Внести изменения в схему (графическая часть)

1 Промплощадка Кировского рудника

**АНОФ-3**

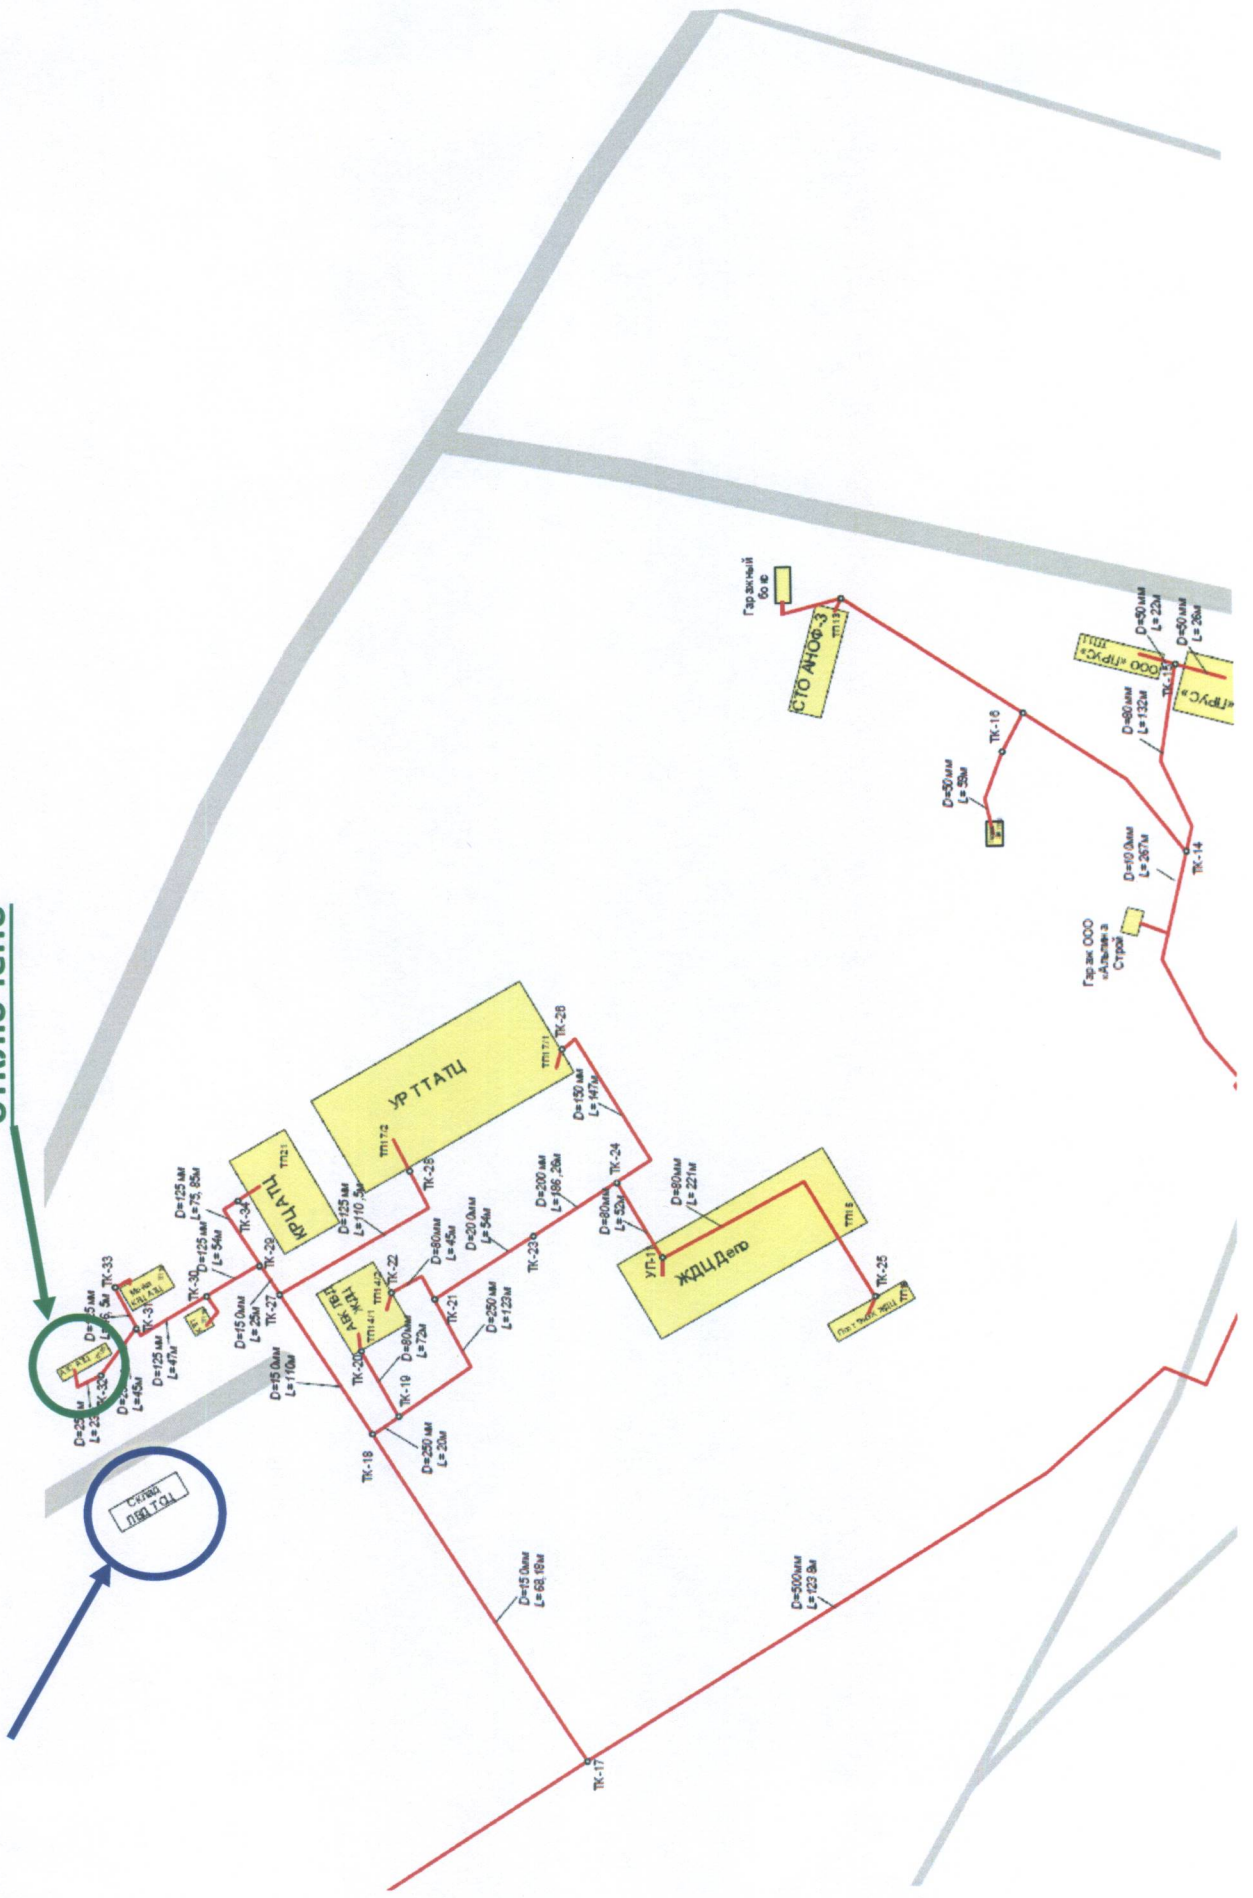
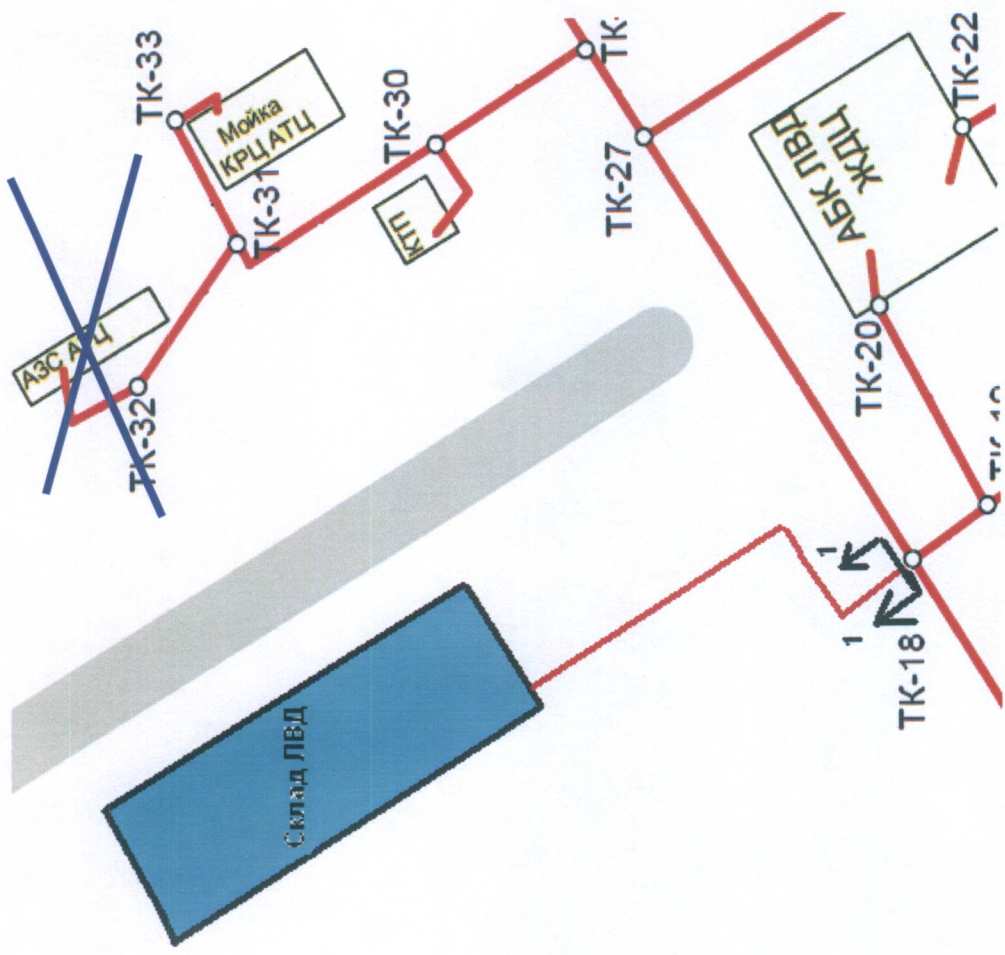
Подключено, см. схему ниже,  
переименовать «склад ЛВД  
Управления»

**ОТКЛЮЧЕНО**

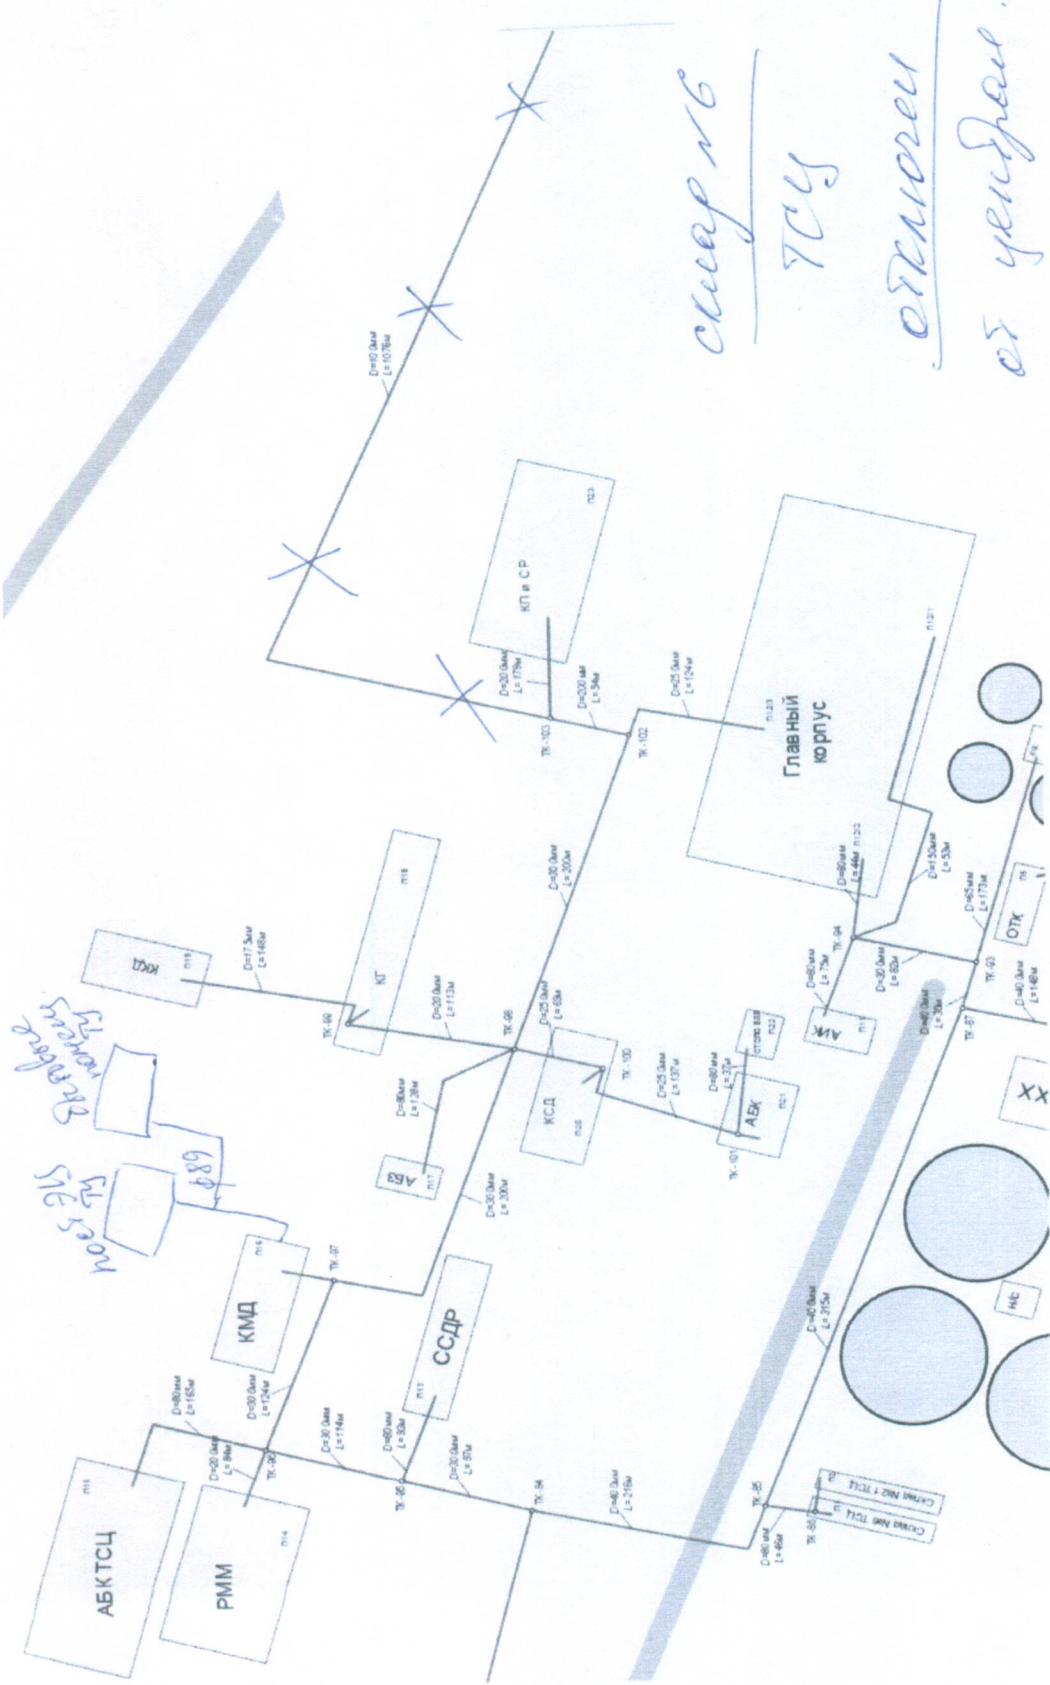
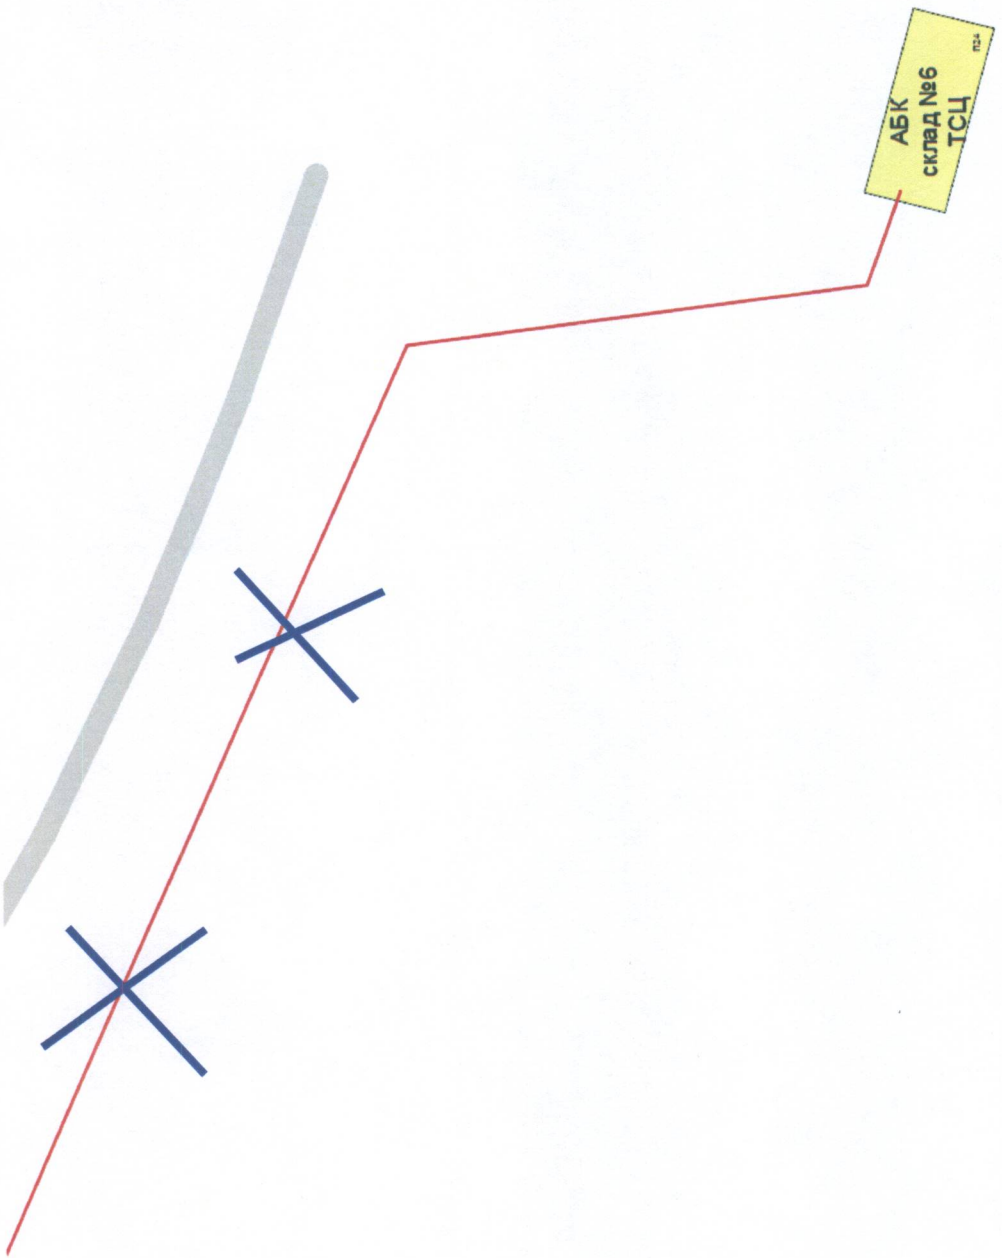
АБК Склад №6 отключен, переведен на собственный котел
